Veřejná zakázka: II/360 – obchvat Velké Meziříčí, JV obchvat VM

INFORMACE K ZADÁVACÍ DOKUMENTACI Č. 3

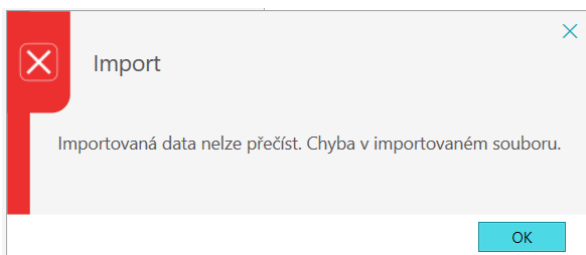
Dotaz č. 8:

Informace k zadávací dokumentaci č.2

V rámci Informací k zadávací dokumentaci č.2 ze dne 16.10.2025 byl zveřejněn revidovaný soupis prací *20087DZS - II360 Velké Meziříčí - JV obchvat.xml*. Při pokusech o převod do vícero rozpočtových programů se objevuje oznámení, že v importovaném souboru je chyba.

Žádáme zadavatele o zaslání nepoškozeného souboru ve formátu .xml

Reakce zadavatele:

Zadavatel poskytuje upravený soupis prací, ve kterém jsou zahrnuty všechny dosavadní změny.
